## 京都大学複合原子力科学研究所原子炉設置変更承認申請書 (臨界実験装置の変更)に関する審査の結果の案の取りまとめ —低濃縮燃料及びトリウム貯蔵庫の追加—

令和4年3月30日  
原子力規制委員会

# 実験物の異常等に係る過剰反応度の考え方(固体減速炉心)

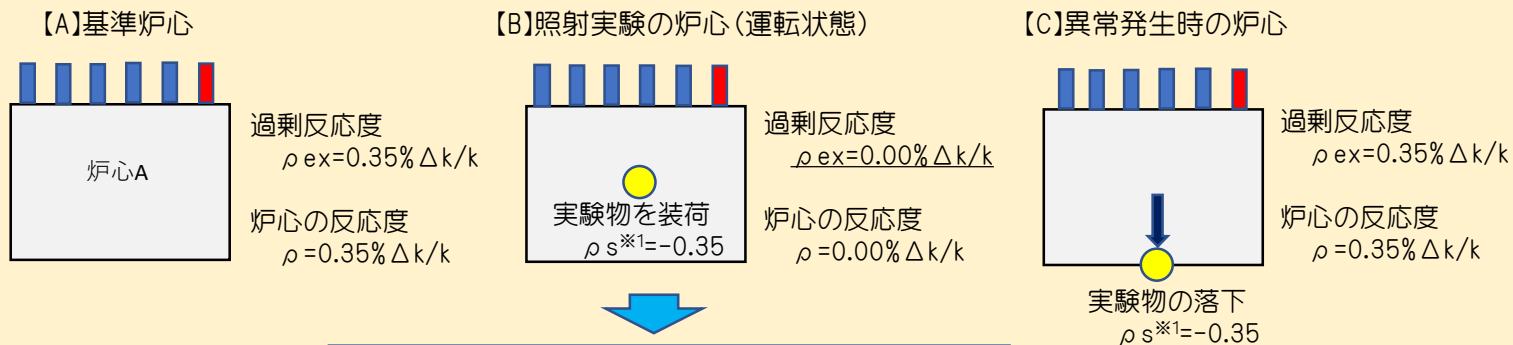
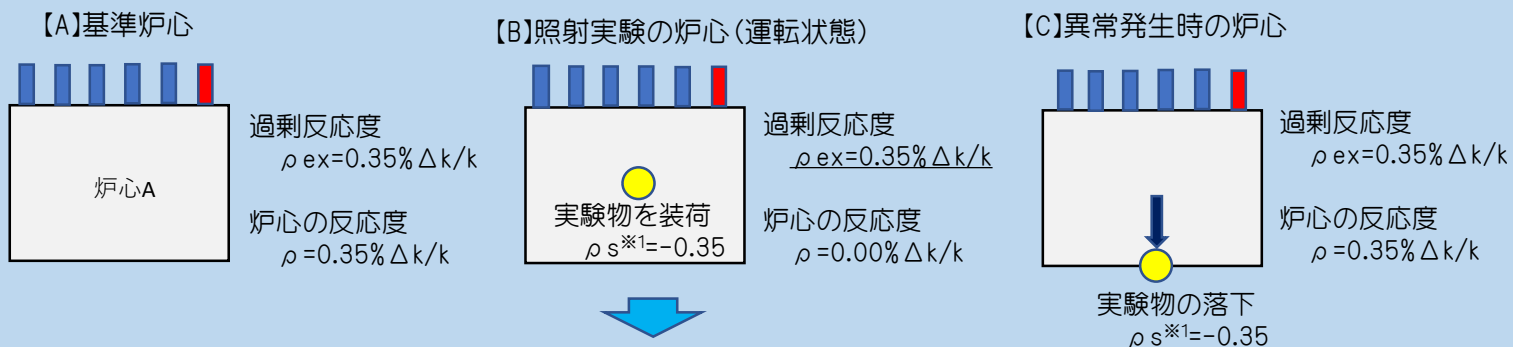
■これまでの京都大学における過剰反応度の考え方(変更前)  
 炉心の過剰反応度は、実験物の異常が発生する前の臨界状態の反応度に相当するとしていた。

全制御棒の反応度抑制効果 :  $1.00\% \Delta k/k^{*2}$   
 スクラム時の制御棒の反応度抑制効果 $^{*3}$  :  $0.66\% \Delta k/k$

スクラム時の炉心の停止余裕 :  $0.31\% \Delta k/k$

■過剰反応度に係る見解が一致した後の考え方(変更後)  
 臨界状態の炉心に印加されると想定されるすべての正の反応度を加えた値を過剰反応度とした。

全制御棒の反応度抑制効果 :  $1.35\% \Delta k/k^{*2}$   
 スクラム時の制御棒の反応度抑制効果 $^{*3}$  :  $0.90\% \Delta k/k$

スクラム時の炉心の停止余裕 :  $0.55\% \Delta k/k$
